Mission régionale d'autorité environnementale
ÎLE-DE-FRANCE

**Avis délibéré
sur le projet de la Fabrique des Cultures
sur les anciennes usines Babcocks & Wilcox
La Courneuve (93)**

N° APPIF-2022-019
en date du 23 mars 2022

Illustration 3: plan masse paysage - Source : EI, p. 268

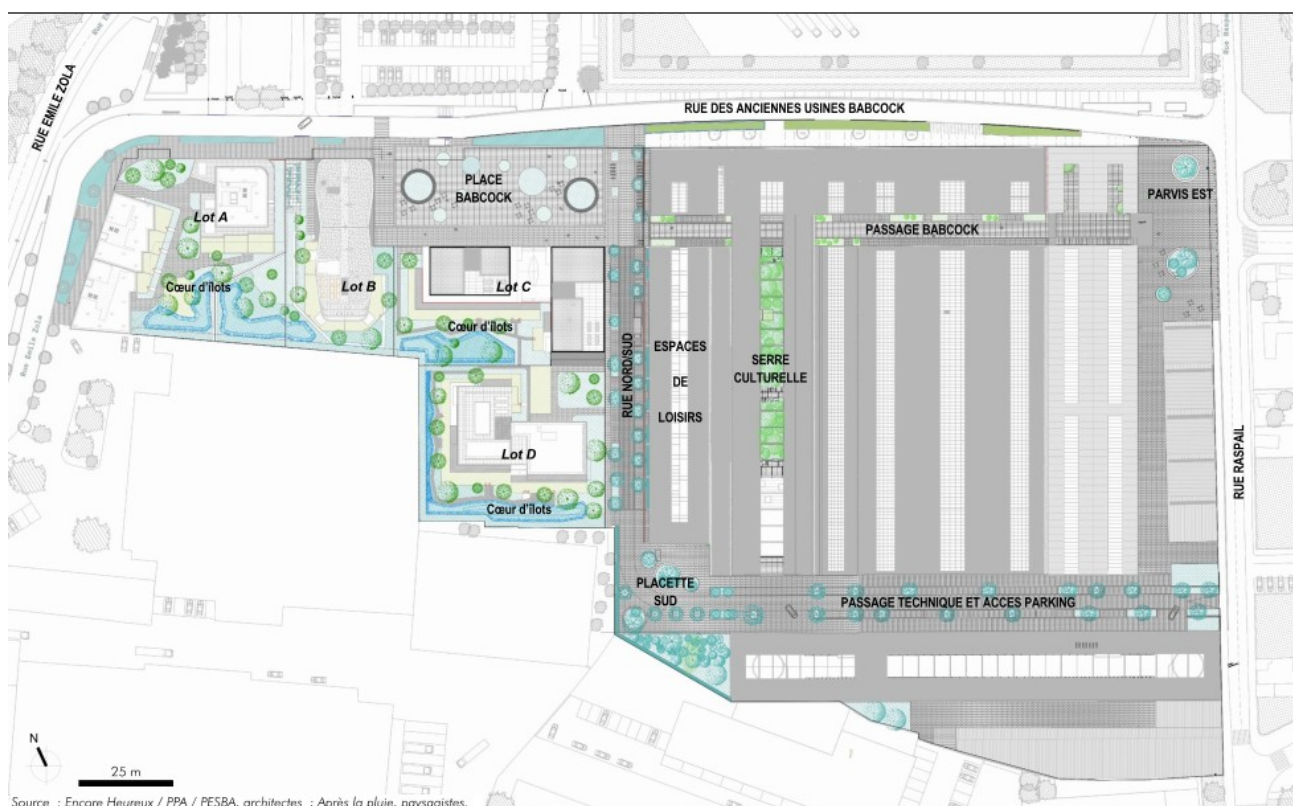
Au regard des thématiques environnementales et sanitaires traitées, la MRAe note que les logements sont agencés à l'ouest du site les préservant du bruit produit de la rue Raspail (classée 4). Certains logements s'ouvrent coté sud face à un espace vert, mais d'autres sont orientés vers la A86 et la voie ferrée au nord. L'étude d'impact ne présente pas de solutions alternatives sur ce point.
